SERVICE INFO – INA 0120

Visuelle forskelle ved fingerfølger 422 0236 10

Audi:	A3
Seat:	Leon, Mii
Škoda:	Citigo, Octavia
VW:	Golf VII, Jetta III, Up
Motorer:	1.0, 1.0 EcoFuel, 1.2 TSI, 1.4 TSI, 1.4 TSI Hybrid
Best. nr.:	422 0236 10
OE nr.:	04E 109411 H 04E 109411 J

Figur 1: Version 1

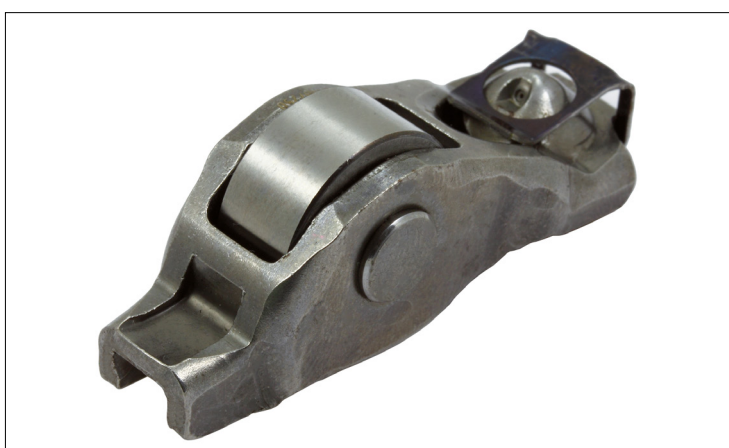
Der kan monteres to forskellige typer fingerfølger (billede 1 og billede 2) i ovennævnte motorer. De adskiller sig kun fra hinanden i deres visuelle udseende, og de opfylder begge de tekniske krav fuldt ud.

Derfor tilbyder Schaeffler kun den type fingerfølger der er på billede 1 med artikelnummer 422 0236 10.
